From: "5.1,2,e"
Sent: Thu, 28 Sep 2023 16:16:09 +0100
To: "5.1,2,e" <5.1,2,e@amsterdam.nl>
Subject: FW: concept MER - Amsterdam NIJP/CDT windenergie

Onderwerp: concept MER - Amsterdam NIJP/CDT windenergie

Bijgaand treffen jullie het concept projectMER aan voor het windpark Amsterdam NIJP/CDT.

Figuur 24 Toename van het aantal ernstig gehinderden als gevolg van de toevoeging van het windturbinegeluid aan de 12.141 onderzochte toetspunten.

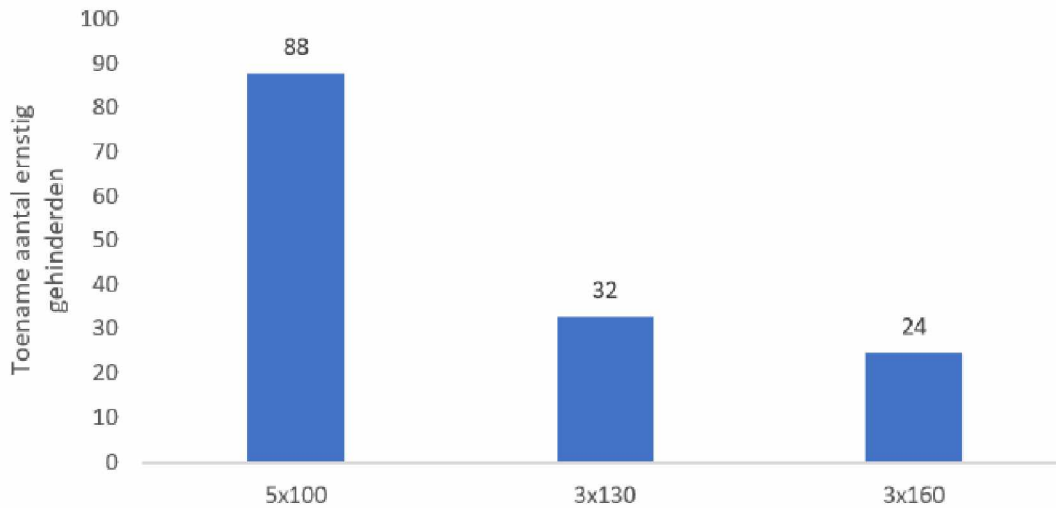
5.1,2,e gaf eerder aan dat deze insteek streeft naar zoveel mogelijk woningen binnen de 42 dB. En dat er gemotiveerd afgeweken kan worden, mits de 45 dB niet overschreden wordt. Dat maakt nogal wat uit. Die afweging mis ik zelf ook nog in de notitie VKA. Als je naar onderstaande tabel kijkt zie je dat het voorgestelde VKA 94 woningen tussen 42 en 45 dB heeft en de andere alternatieven veel meer. Dat moet absoluut veel beter gemotiveerd worden, maar ik verzoek je aan te sluiten bij het advies van de expertgroep zoals ik hierboven beschreven (en geciteerd) heb.

En als je kijkt naar toename ernstig gehinderden (een aantal woningen is al ernstig gehinderd) zijn dat er 24.

Als je gaat kijken naar stedelijk gebied is het aantal woningen tussen 42 en 45 dB weinig. Zeker als je ziet wat de toename van hinder is. Als ik dat vergelijk met andere windparken (nog gebaseerd op 47 dB) dan is dit een goede score.
